Keuringsverslag van een elektrische laagspanning- en zeer lage spanningsinstallatie

NIET CONFORM

Datum keuring: 09/10/2024

Straatnaam: Moorselstraat
Huisnummer: 165
Busnummer:
Postcode: 3080
Gemeente: Tervuren
Land: België

Afbeelding schakel- en verdeelbord:

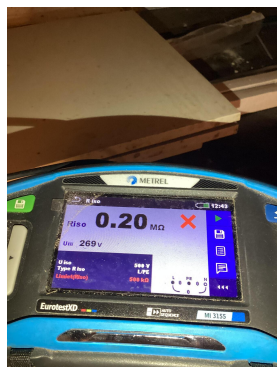
15.05 De deur en/of afschermplaat van het schakelbord dient (terug)geplaatst worden. Aanraking van onder spanning staande delen mogelijk. (Boek 1 Afdeling 5.1.4. en 5.3.5.1.A. en 4.2.2.3.)

15.09 De genaakbare, naakte onder spanning staande delen zijn onvoldoende afgeschermd. (Boek 1 Afdeling 5.1.4. en 4.2.2.3.)

15.10 Niet gebruikte invoeringen van het verdeelbord zijn niet correct of onvoldoende afgedicht. (Boek 1 Afdeling 5.1.4. en 4.2.2.3.)

15.11 Interne verbindingen en/of doorsnede van de verdeelrails en verbindingen in het bord zijn onvoldoende. (Boek 1 Onderafdeling 4.4.1.1. en 4.4.1.5.)
